NSRR 管理課

NSRR 耐震改修工事において施工を変更した個所に関する説明

(その 1 燃料棟の鉛直ブレースについて)

図 2 - 7 燃料棟 C 通軸組図

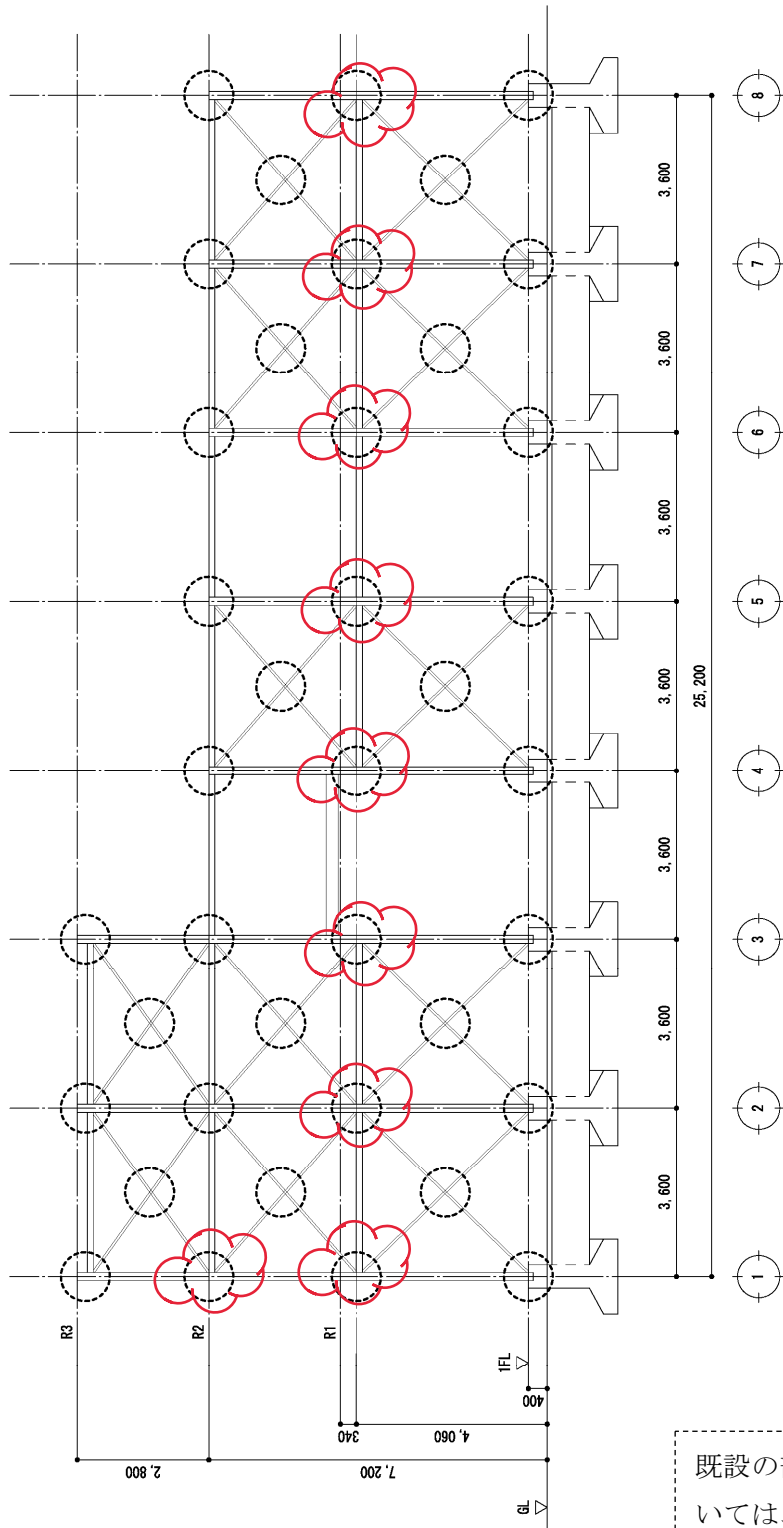
該当箇所を添付図 1 に変更の内容を添付図 2 に示す。

抜粋の構造計算書は、B 通り 1-2 通り間についてのものであるが、燃料棟大実験室のブレースは、全て同形状であり接合部の構造も同様である。

標準図—1

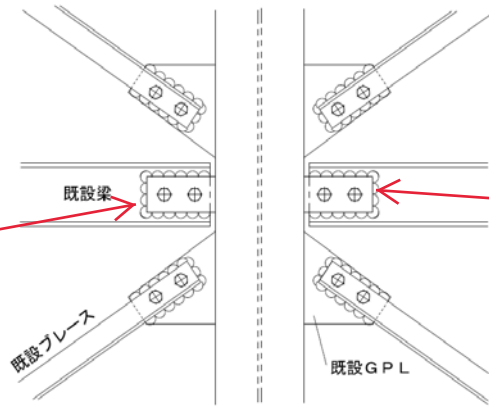
設工認申請書図 2-15 標準図 1 に示す補強のうち、既設梁と既設ガセットプレートの溶接補強は、部材の取り付けの状況から施工ができないため溶接を取りやめる。

既設梁と既設ガ
セットプレートと
の溶接を取りやめ

既設梁と既設ガ
セットプレートと
の溶接を取りやめ

溶接を行わない場合においても以下のとおり耐力は確保できる。

$$HQ=T/L \times B=159.16/4.561 \times 3.6=125.6 \text{ kN}$$

一方、当該梁接合部の許容耐力 P_u は、接続ボルトの耐力 (241.27kN)、ボルトのへりあきの耐力 (192kN)、ガセットプレートの耐力 (148.8kN) のうち最小となる 148.8kN である。

$$HQ < P_u$$

したがって、接合部の許容耐力が終局耐力時に発生する荷重を上回ることから、溶接による補強がない場合においても耐震上の問題はない。
